INSTITUTO NACIONAL DE VÍAS PROCESO MISIONAL EJECUCIÓN DE PROYECTOS DE INFRAESTRUCTURA DE TRANSPORTE MANUAL DE INTERVENTORÍA OBRA PÚBLICA LISTA DE CHEQUEO INFORME MENSUAL DE INTERVENTORÍA	CÓDIGO	MEPI-MN1-IN-15-FR-1
		VERSIÓN	1
		PÁGINA

Contrato de Obra No. LP-003 DE 2022 **Contratista:** ESTUDIOS Y CONSULTORIAS Y OBRAS S.A.S.

Contrato de Interventoría No. 976-2022 **Interventoría:** CONSORCIO INTERVENTORES VIALES

INFORME MENSUAL No. 4 **MES O PERIODO:** FEBRERO DEL 2023

Ilustración 1. Trazado Existente vs Trazado Propuesto K0+960 al K1+030 - Fuente Propia

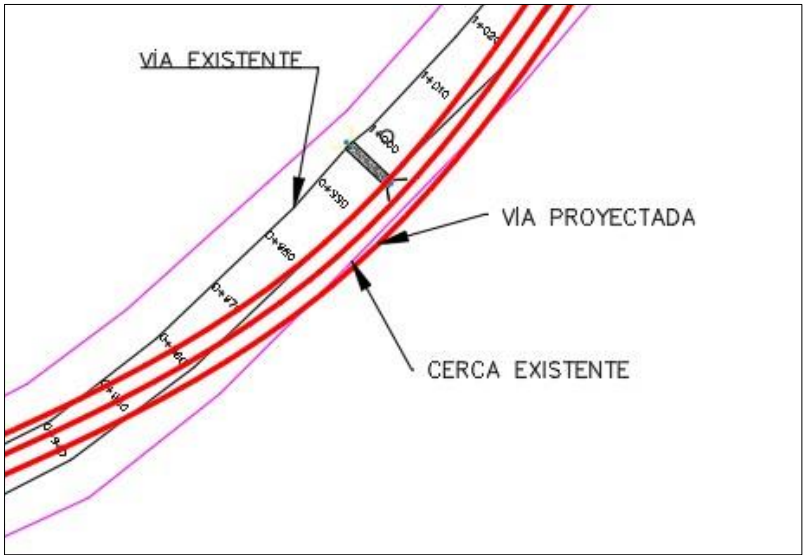
Como se observa en la ilustración No. 1, se puede evidenciar que de acuerdo con las coordenadas del eje enviadas por el contratista en su documento, en entre las abscisas K0+960 a K1+030 el eje proyectado se desplaza considerablemente del trazado existente, ubicándose en unos de los encoles de la obra hidráulica existente, lo cual conllevaría la intervención de predios y a la ampliación de la obra hidráulica existente, por lo cual se solicita realizar la revisión del diseño propuesto y ajustar el mismo de ser necesarios. Es importante aclarar que dentro del alcance del contrato no se contemplan recursos para la compra y/o adquisición de predios.

Se precisa que es responsabilidad del contratista realizar la revisión de las obras hidráulicas existentes, con el fin de determinar su posible remplazo y/o intervención de acuerdo con las condiciones de la misma, por lo que de ser necesario el reemplazo de la alcantarilla existente, en caso de estar deteriorada o reacondicionar el trazado de diseño en este sector.

Figura. Vía proyectada

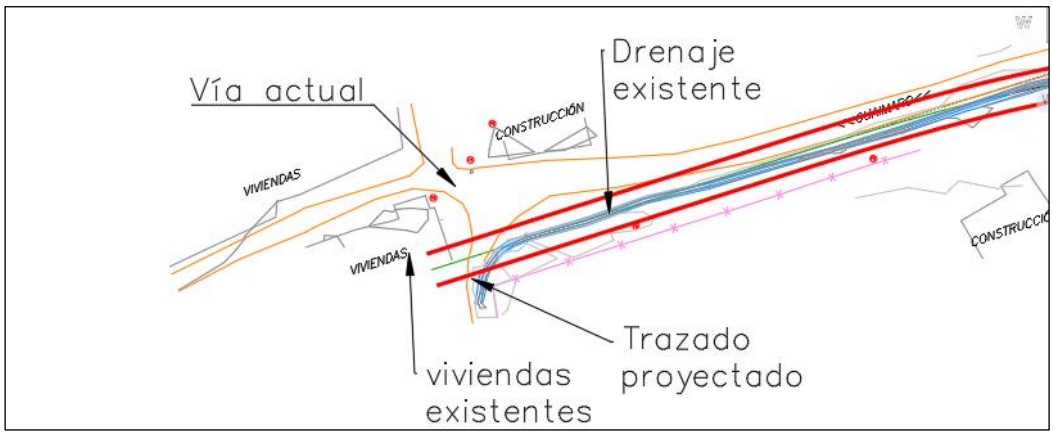
- A criterio de esta consultoría, la vía proyectada debe tener continuidad con la vía actualmente existente, en caso de continuarse la pavimentación por el casco urbano de Guaimaro en dirección al río.

Figura. Vía proyectada

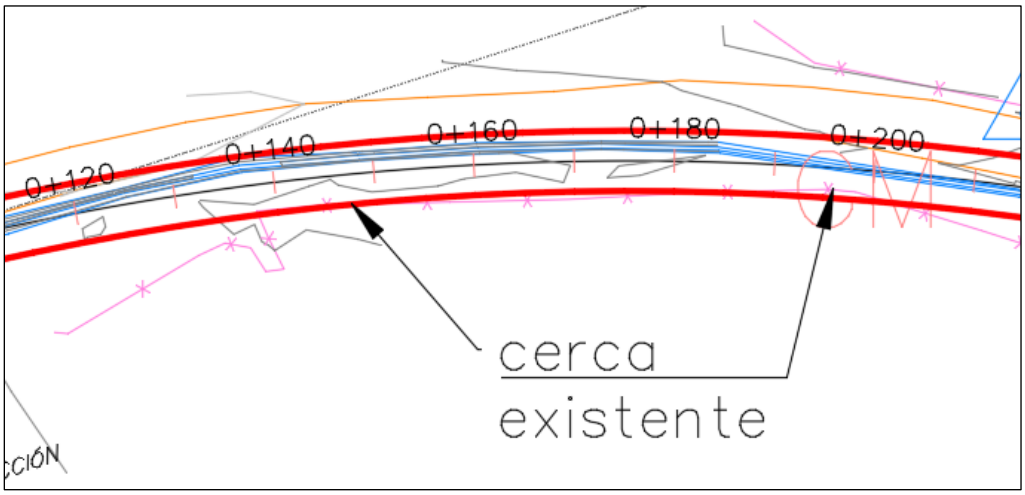
- Revisar la cercanía de los bordes de diseño respecto a la cerca existente, ya que podría afectarla, y en el contrato no se tiene en cuenta la adquisición de predios. Se recomienda ajustar esta parte del trazado para evitar esta situación.

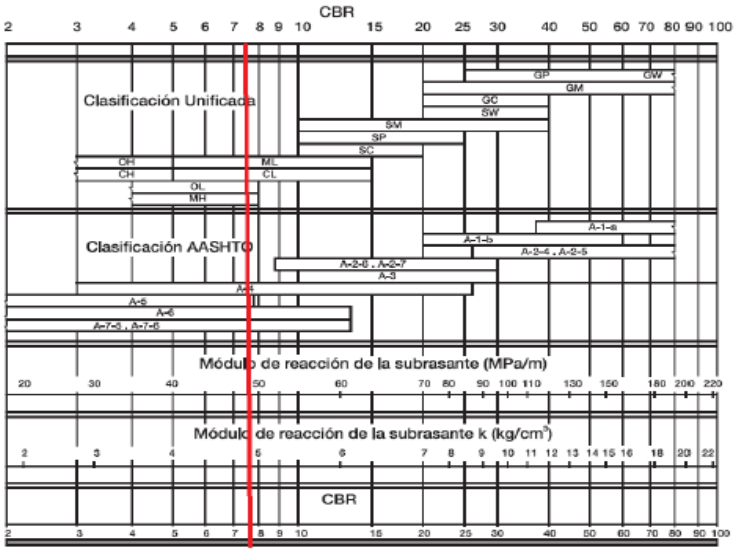
Comentario: Se comparte que el CBR de diseño final que servirá como soporte a la estructura de pavimento rígido sea 5.20%, dejando la claridad que en toda la longitud del proyecto se instalaran 15cm de afirmado.

"…Cálculo del espesor de la placa de Pavimento por el método del PCA…"

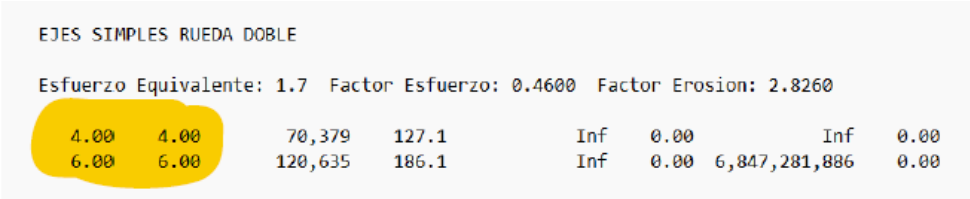
Comentario: Se debe ajustar el valor de k combinado, por otra parte, se encuentra un error de digitación en las repeticiones esperadas de los ejes simples ruedas dobles, no son 4 y 6 toneladas, son 6 y 10 toneladas.

Imagen 5-11 Estructura propuesta sector 1. Fuente, Autor

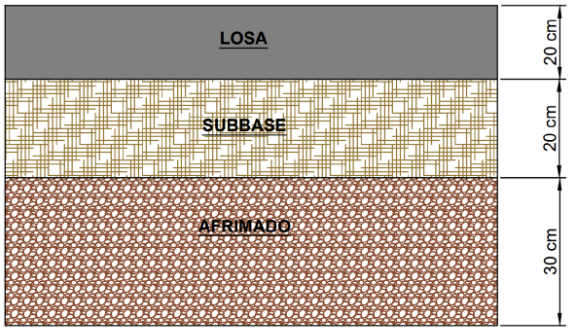
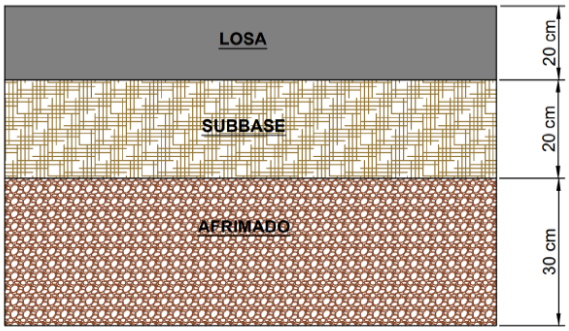
Comentario: En el numeral 5.6 se mostro un mejoramiento de subrasante con 30 cm de afirmado, no se hace cálculos con subbase, nuevamente se solicita claridad en la información entregada esta no es coherente, pues de acuerdo a lo detallado en el Numeral 5.12 “Verificación de la metodología AASHTO”, la capa de subbase hace parte del soporte de la losa de concreto.

Referente a la imagen 5-1, como ya se había mencionado en el comunicado AERO-VIARGARRAPATAPLACITA-003-2023, El tramo 1 **NO CUENTA con CBR inferiores al 3%** por lo que no aplica un mejoramiento de subrasante con afirmado en este tramo, a excepción de fallos puntuales que sea necesario subsanar previa autorización de la interventoría.

Figura 5-3 Estructura pavimento rígido – Metodología AASHTO, CBR 7.8%

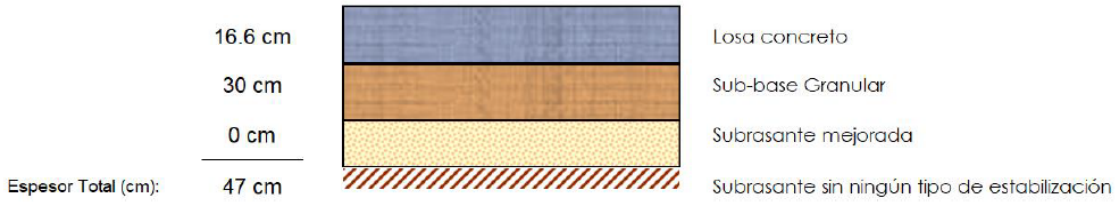
Comentario: Se debe ajustar el tránsito de diseño y los parámetros mencionados en el numeral 5.8.1

Figura 5-4 Estructura pavimento rígido para la vía – Metodología invias, CBR 7.8%

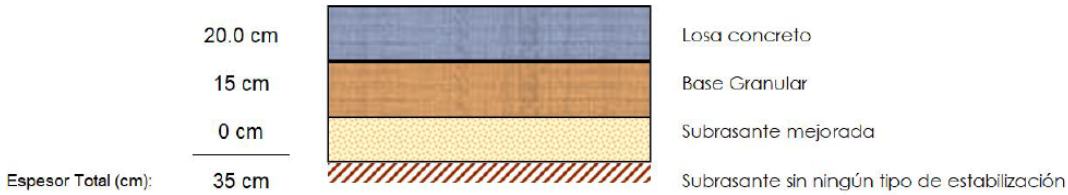
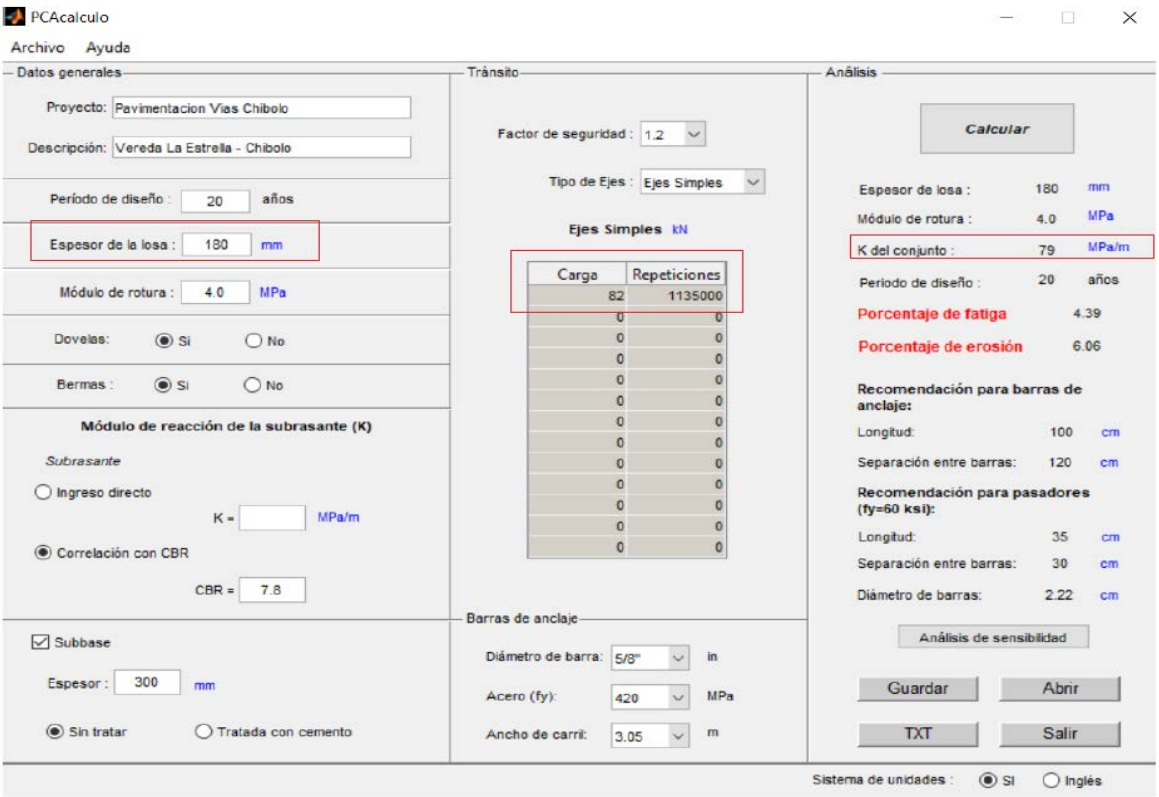
Comentario: Se debe ajustar el tránsito de diseño.

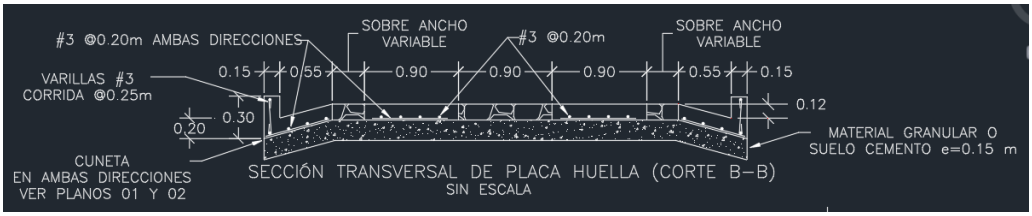
Se solicita sea corregido el espaciamiento de las barras de anclaje, ya que de acuerdo al Plano 120 "Detalle de juntas de pavimento rígido" de la Cartilla Obras Menores de Drenajes y Estructura Viales Programa Colombia Rural la separación es de 1.20 m y no 1.00 m, además de los bordes de junta mínimo 0.50 m, recomendación dada también en el Manual de Diseño de Pavimentos de Concreto del INVIAS para Vías de con bajos, medios y altos volúmenes de tránsito.
Por otra parte, se solicita sea corregido la información entregada en los planos con extensión dwg, ya que presenta las secciones de una placa huella plano 125 de la Cartilla Obras Menores de Drenajes y Estructura Viales Programa Colombia Rural.

Imagen 5-10 Estructura propuesta alternativa 1

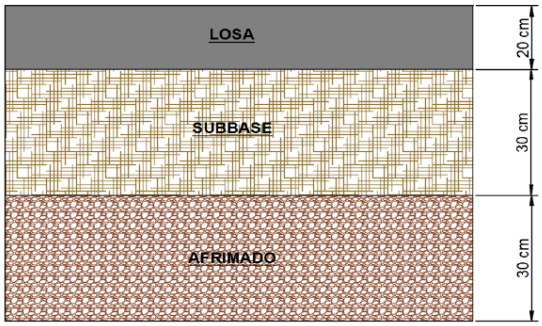
Por otra parte, de acuerdo a la Imagen 5-10 y la Imagen 5-11, se contempla un mejoramiento para los dos tramos con afirmado, por lo que se solita se de claridad a la información.
